Европейская экономическая комиссия**Комитет по внутреннему транспорту****Всемирный форум для согласования правил
в области транспортных средств****Сто восемьдесят седьмая сессия**

Соглашение 1958 года:**Предложения по поправкам к существующим
правилам ООН, переданные GRE и GRSG,
по которым еще не принято решение****Предложение по дополнению 3 к поправкам серии 07
к Правилам № 48 ООН (установка устройств освещения
и световой сигнализации)****Представлено Рабочей группой по вопросам освещения и световой
сигнализации***

«Приложение 4

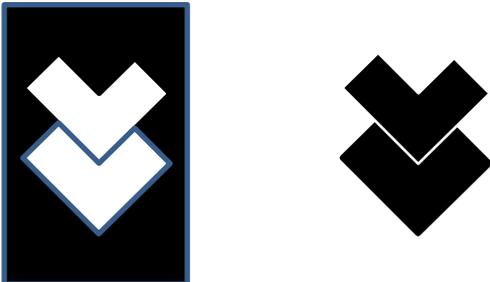
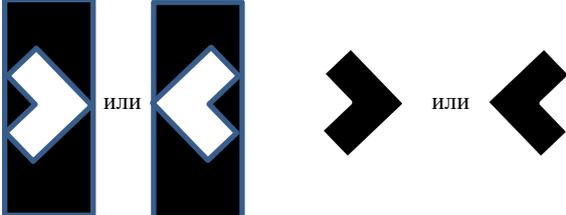
Приложение 4 изменить следующим образом:

Видимость красного огня в направлении вперед и видимость белого огня в направлении назад

Зоны 1 и 2, просматриваемые глазом наблюдателя, в их соответствующих плоскостях ограничиваются:

- по высоте — двумя горизонтальными плоскостями соответственно на расстоянии 1 м и 2,2 м над уровнем грунта;
- по ширине — двумя вертикальными плоскостями, проведенными в направлении вперед и назад и расходящимися от продольной средней плоскости транспортного средства под углом 15°. Эти плоскости должны проходить через точку или точки соприкосновения с вертикальными плоскостями, параллельными продольной средней плоскости транспортного средства и ограничивающими его габаритную ширину; если имеется несколько точек

соприкосновения, то крайняя передняя точка должна находиться на передней плоскости, а крайняя задняя — на задней плоскости».
